島根原子力発電所 2号炉 地震による損傷の防止 (コメント回答)

[後施工せん断補強筋による耐震補強]

令和元年11月
中国電力株式会社

No.	審査会合日	コメント要旨	回答頁
論点[Ⅱ]既工認と今回工認の手法の相違点の整理に基づく論点			
9	H31.4.9	[論点Ⅱ－26：後施工せん断補強工法（ポストヘッドバー工法）の適用] ・ポストヘッドバー工法によるせん断補強効果について，先行炉実績との類似点，相違点を整理し，説明すること。	2～38

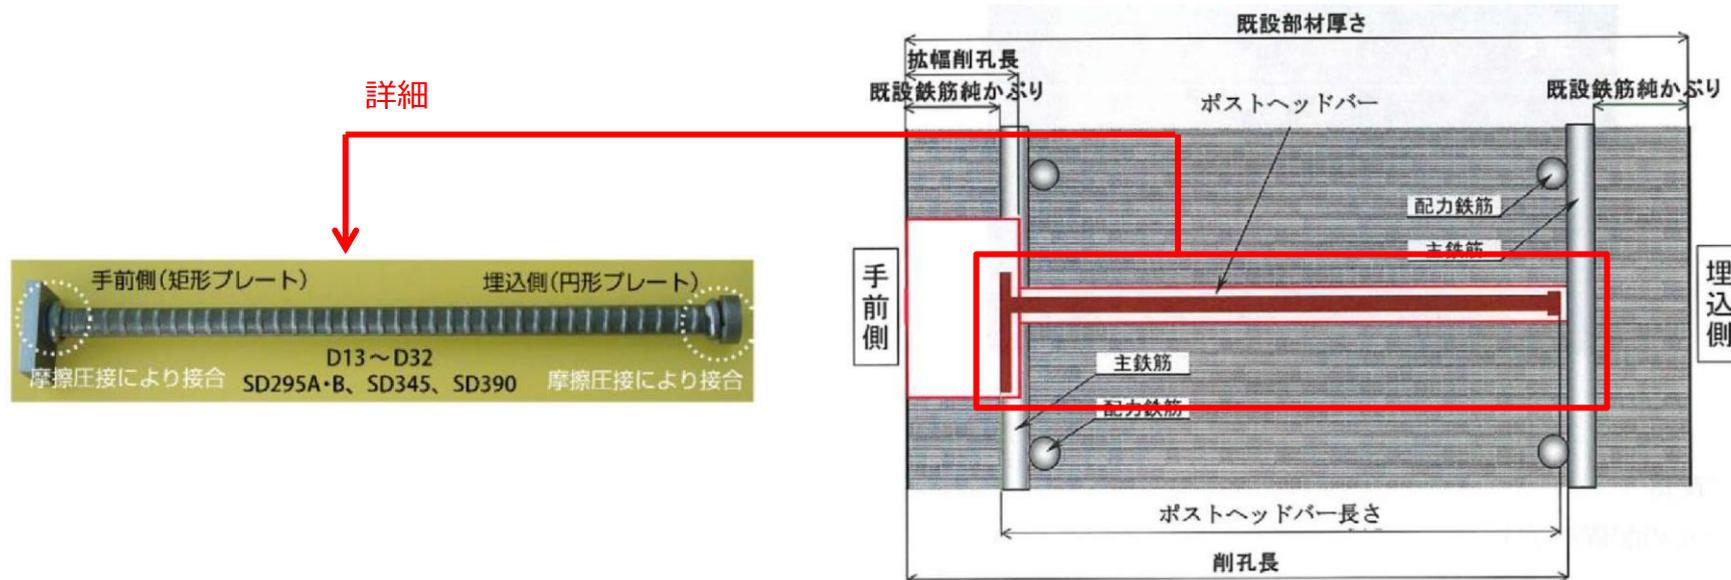
○ポストヘッドバー工法によるせん断補強効果について、先行炉実績との類似点、相違点を整理し、説明すること。

- 島根2号炉の取水槽（スクリーン室）隔壁においては、地震時荷重によるせん断破壊に対する裕度向上対策として、後施工せん断補強工法の一つである、ポストヘッドバー工法（以下、PHb工法とする）を採用している。
- 後施工せん断補強工法は、島根2号炉の既工認で採用実績がなく、美浜3号炉及び東海第二の新規制基準における工認で実績があることから、先行サイトとの類似点及び相違点について整理を行う。
- 本補強工法が開発された際の実験と島根2号炉で用いる部材厚等に差異があることから、本資料では、PHb工法の島根2号炉への適用性及び効果について説明する。
